補足－4 【原子炉建屋付属棟及び原子炉棟換気系改造工事
の概要について】

東海第二発電所 原子炉建屋付属棟及び原子炉棟換気系改造工事の概要について

原子炉建屋付属棟及び原子炉棟換気系改造工事の概要について（1／2）

図4-1 原子炉建屋換気系(ダクト)放射線モニタ系統概略図

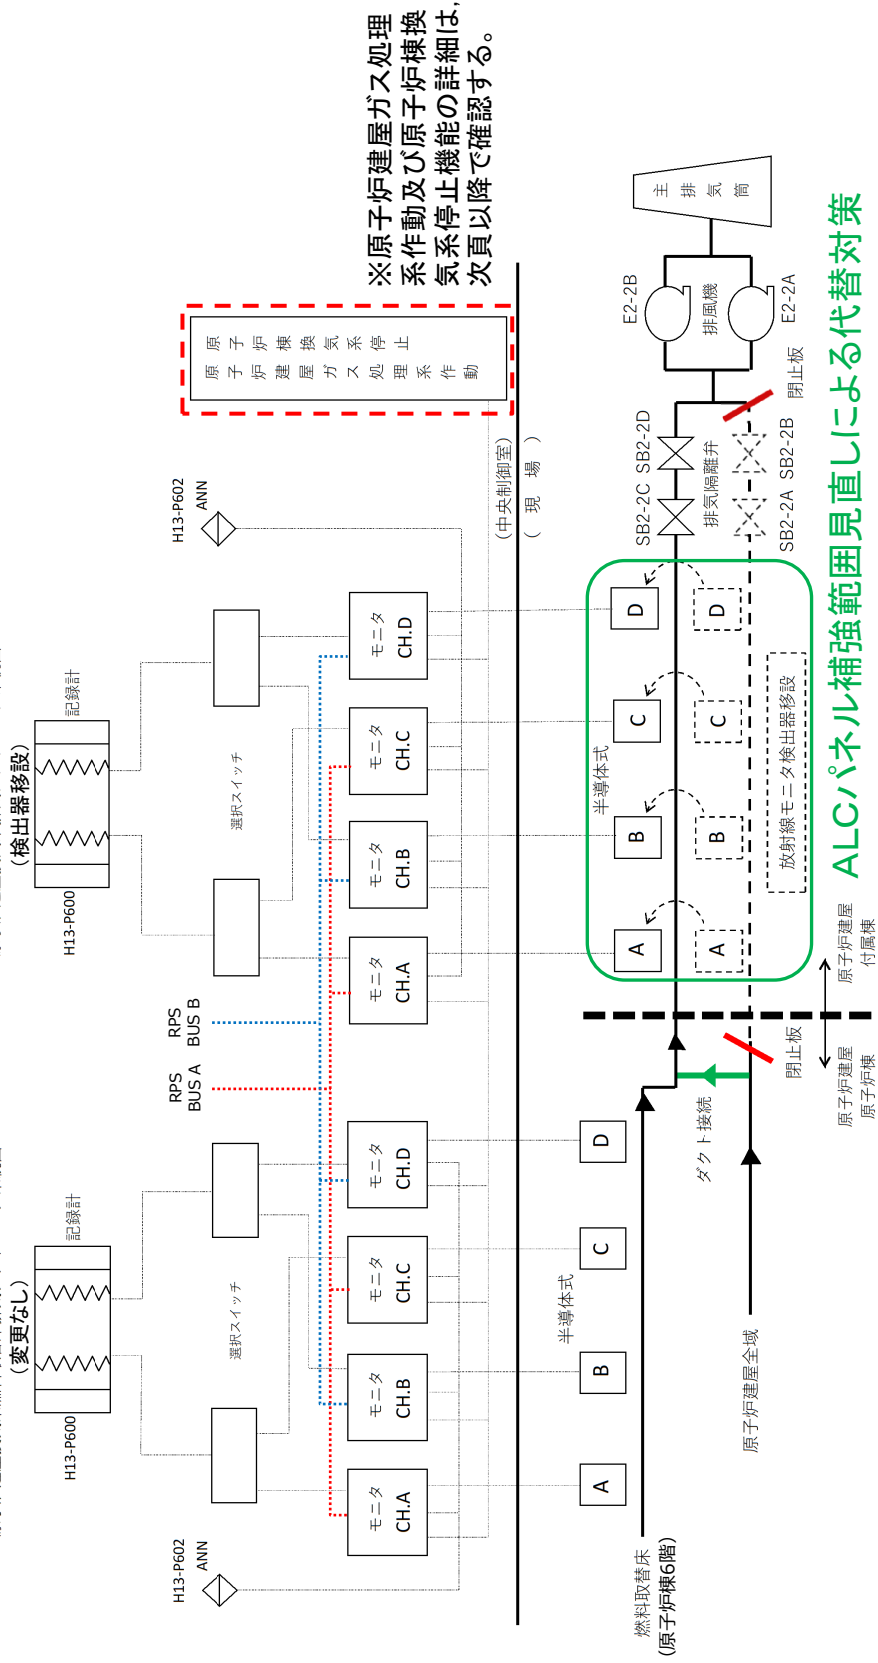
図4-1に示すとおり, ALCパネル補強範囲直しによる代替対策は, **当該放射線モニタ検出器の移設のみ**であり, 検出器の数及びインターロック並びに監視系への出力信号等の変更はなく, 従来より有する安全機能に影響を及ぼすことはない。

図4-2 原子炉建屋ガス処理系ブロック図

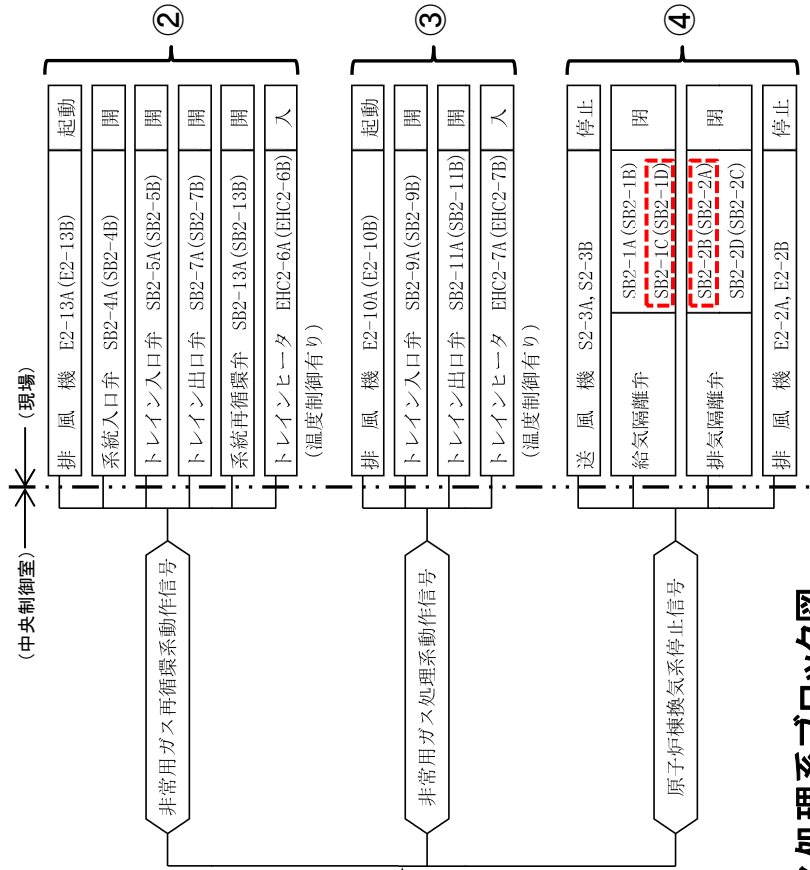
2. 原子炉建屋ガス処理系作動機能への影響について
 ALCパネル補強範囲直しによる代替対策は、図4-2(左上図)に示す①原子炉建屋換気系(ダクト)放射線モニタ検出器の移設のみであり、原子炉建屋ガス処理系インターロック回路の変更はない。また、原子炉棟換気系給気・排気隔離弁の片系が運用停止(撤去)した場合においても、原子炉建屋ガス処理系の動作(図中②、③)並びに原子炉棟換気系停止信号(図中④)は独立して発信されるため、原子炉建屋ガス処理系の動作及び原子炉棟換気系の停止に影響を及ぼすことはない。

図5 設置許可申請書 添付書類八(変更案)

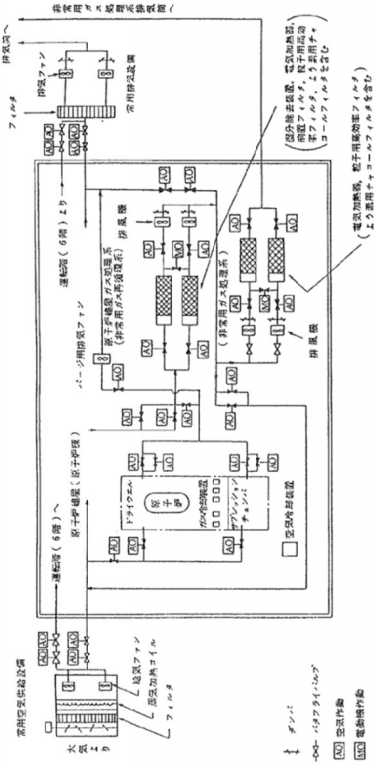
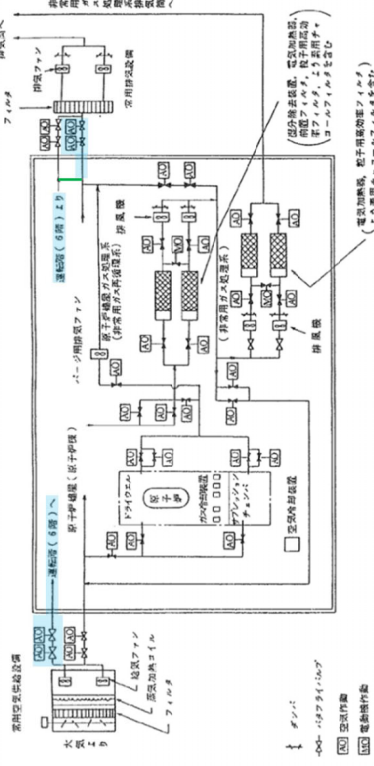
上記2系統の設計は、安全上の観点ではなく運用性向上※の観点から行ったものであるが、東海第二発電所の実運用としては1系統のみ使用しており、代替対策として1系統の設計とすることで運用上の問題も生じることはない。

- (7) 上記(6)に記載した代替対策を踏まえた添付書類八の記載の変更については、今後、関連する設備の変更等による設置変更許可申請を行う際に行うこととする。(変更箇所については、図5参照)
